Consulta Pública nº 62
26 de outubro de 2018 a 27 de novembro de 2018

Plano Decenal de Expansão de Energia (PDE) 2027

Contribuições

Processo nº 48360.000029/2018-66

Gráfico 5-9 - Previsão da evolução da reserva provada de petróleo e da relação R/P

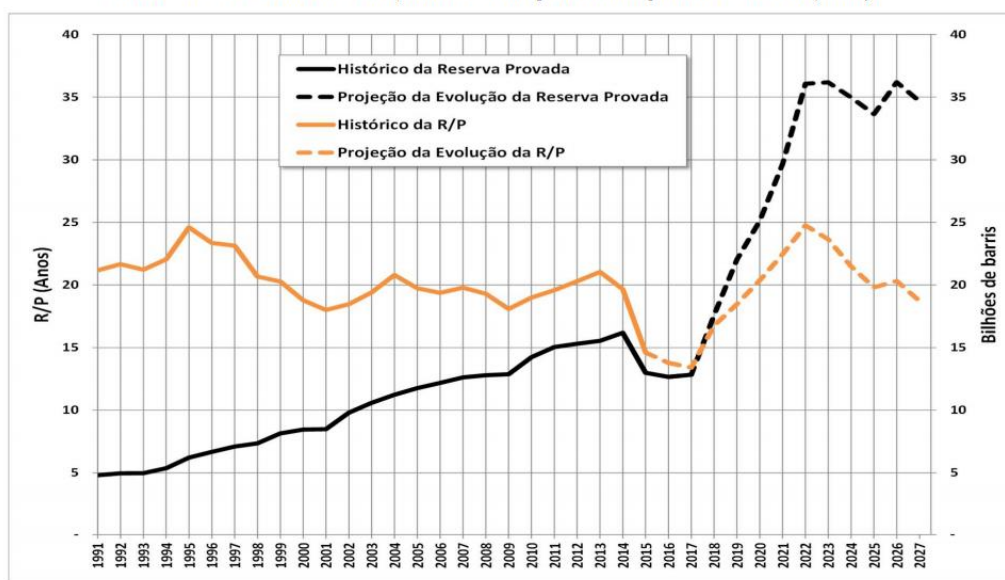
No gráfico 5-9 é exposto a sensibilidade da reserva de petróleo x preço. Verifica-se que nos anos de 2015 a 2017, quando o preço do barril tipo brent estava abaixo de US\$ 50, houve uma notória redução das reservas. Desta forma, a Abrace entende que a projeção de reserva e produção de óleo deve estar atrelada a cenários de preço do petróleo. Desta forma, sendo a maior parte do gás natural associado, pode-se também projetar produção deste insumo em diferentes cenários de preço do óleo.

Gráfico 5-3 - Previsão de produção líquida de gás natural nacional

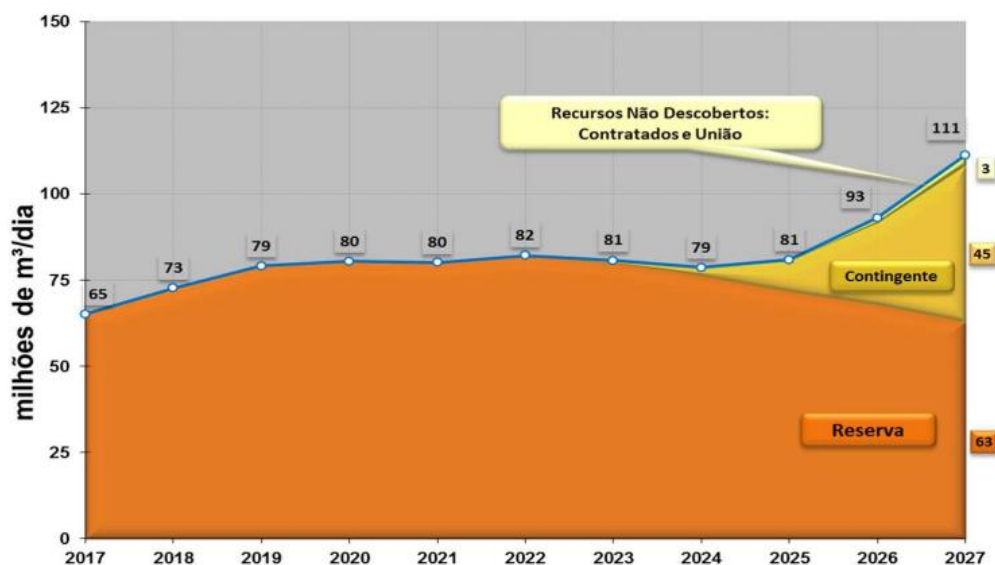
Independente da curva de produção de petróleo utilizada, as primeiras análises indicam que, apesar da curva de óleo apresentada indicar uma elevação considerável no período de análise, a projeção de produção líquida de gás natural divulgada não acompanha o mesmo ritmo de crescimento. Ao contrário, o gráfico 5-3 demonstra uma produção líquida estacionária entre 2019-2025. As estimativas para perdas, queimas e, sobretudo, reinjeção mantêm-se elevadas no horizonte de análise, mantendo-se acima de 40% do volume total produzido. E, a partir de 2023, mais da metade do gás natural produzido não se traduzirá em oferta ao mercado. Considerando que a produção brasileira cada vez mais será relevante ao abastecimento do mercado nacional – dada a esperada redução das importações bolivianas e o uso dos terminais de GNL para suprir a flexibilidade da demanda térmica, a Abrace sugere, que maiores detalhes e justificativas técnicas sejam contempladas neste PDE para explicar o aumento da reinjeção de gás natural. Do mesmo modo seria desejável que a EPE também informasse quais medidas seriam necessárias para melhorar o aproveitamento do gás natural, incluindo a monetização de reservas onshore, para que a oferta ao mercado possa ser potencializada.

Gráfico 7-1 - Projeções de preços não incluindo ICMS e PIS/COFINS, transporte e margem de distribuição

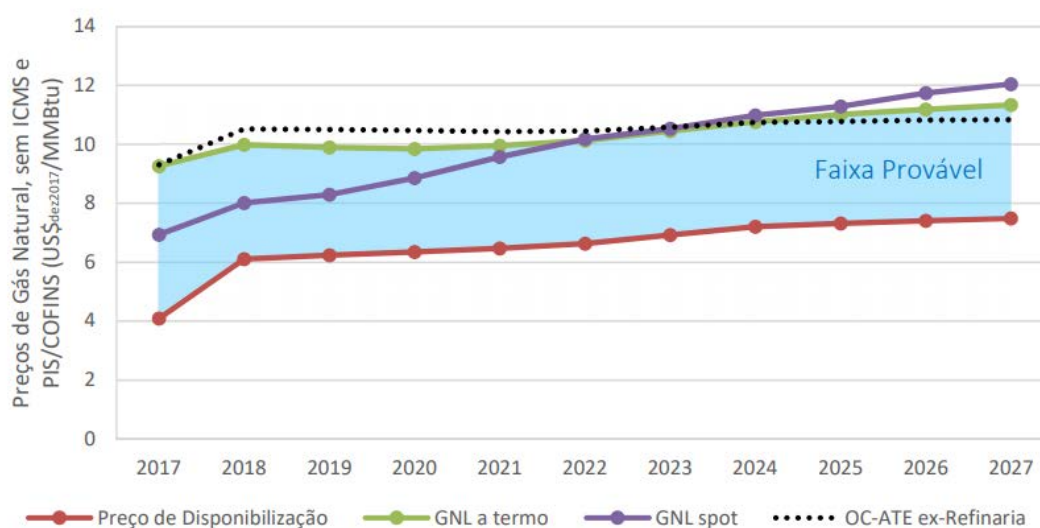
Ainda, a comparação com óleo combustível ex-Refinaria não representa a efetiva competição entre os dois energéticos. O processo decisório dos consumidores por qual energético utilizar engloba, principalmente, o custo final do insumo. Considerando os diferentes custos logísticos de cada um, a precificação da “molécula” é influenciada pelo preço final dos concorrentes.

Gráfico 7-2 - Produção Líquida e Oferta Potencial nacionais de gás natural

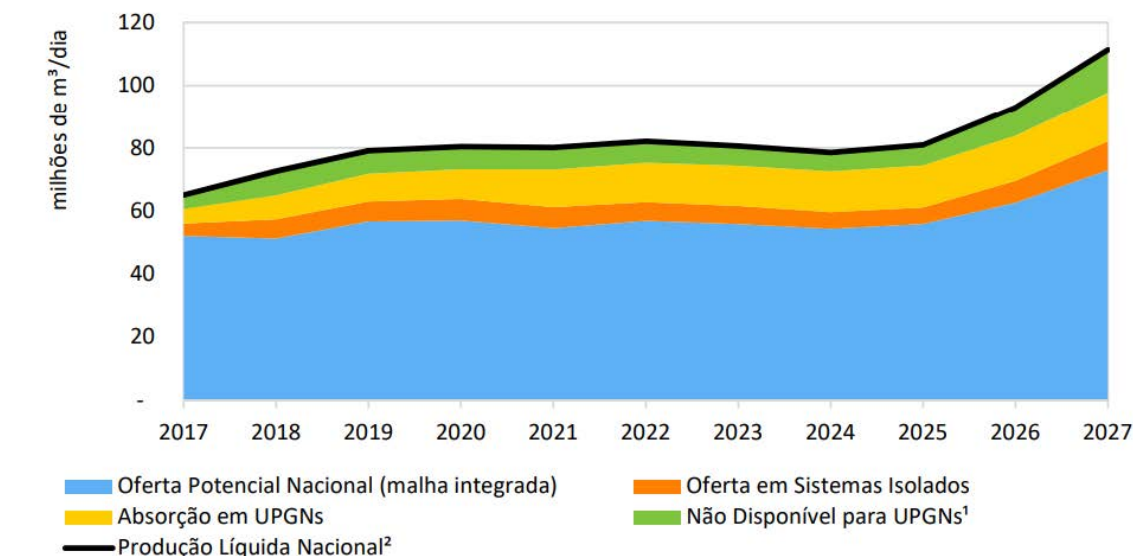
Como exemplo, o gráfico 7-2 ratifica a necessidade de maior detalhamento das projeções realizadas. Causa estranheza o montante alocado em “Absorção em UPGNs”, que poderia chegar no período a valores superiores a 10 milhões m³/dia. Não está claro como este valor foi calculado ou porque está vinculado a uma oferta potencial de gás natural.

Gráfico 7-5 - Demanda térmica indicativa para atendimento de ponta energética e terminais de GNL indicativos

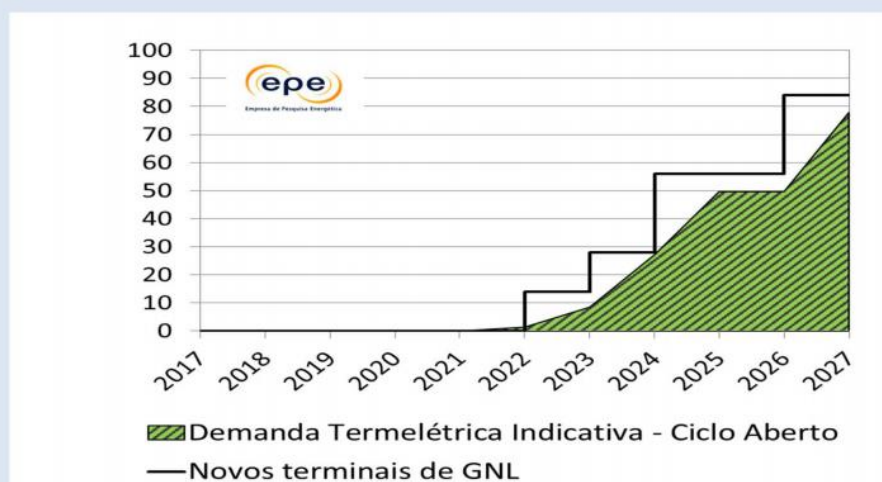
Neste capítulo, ainda é exposto como alternativa elétrica, a contratação de térmicas de ciclo aberto para atendimento à ponta. Conforme gráfico 7-5, a solução de suprimento de gás seria instalação de seis novos terminais de GNL, desconectados do sistema.

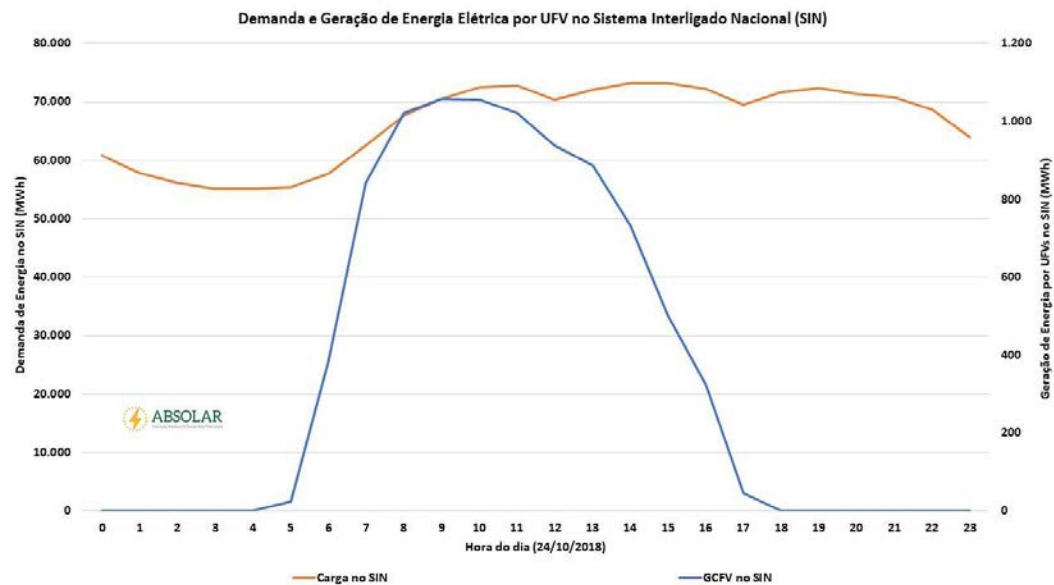
Como foi mostrado, a consideração ou não da contribuição da oferta solar na avaliação de capacidade do sistema está diretamente relacionada com a hora do dia em que os requisitos de capacidade aparecem. Essa consideração (ou não) também pode afetar a expansão necessária. Entretanto, para saber os instantes de pico é preciso conhecer o comportamento horário da demanda futura.

Novamente, ressalta-se que é preciso uma sinalização do planejamento de que haverá esforços para criar know-how, capacitação e estruturas as ferramentas para que esta análise seja mais robusta para o próximo PDE. A ABSOLAR sugere que sejam feitas análises com base – horária, como forma de enxergar as contribuições da fonte solar fotovoltaica nos requisitos de capacidade e flexibilidade:

Como foi mostrado, a consideração ou não da contribuição da oferta solar na avaliação de capacidade do sistema está diretamente relacionada com a hora do dia em que os requisitos de capacidade aparecem. Essa consideração (ou não) também pode afetar a expansão necessária. Entretanto, para saber os instantes de pico é preciso conhecer o comportamento horário da demanda futura. **A EPE implementará melhorias em sua modelagem para conseguir capturar de maneira mais realista a contribuição da oferta solar na avaliação de capacidade do sistema.**
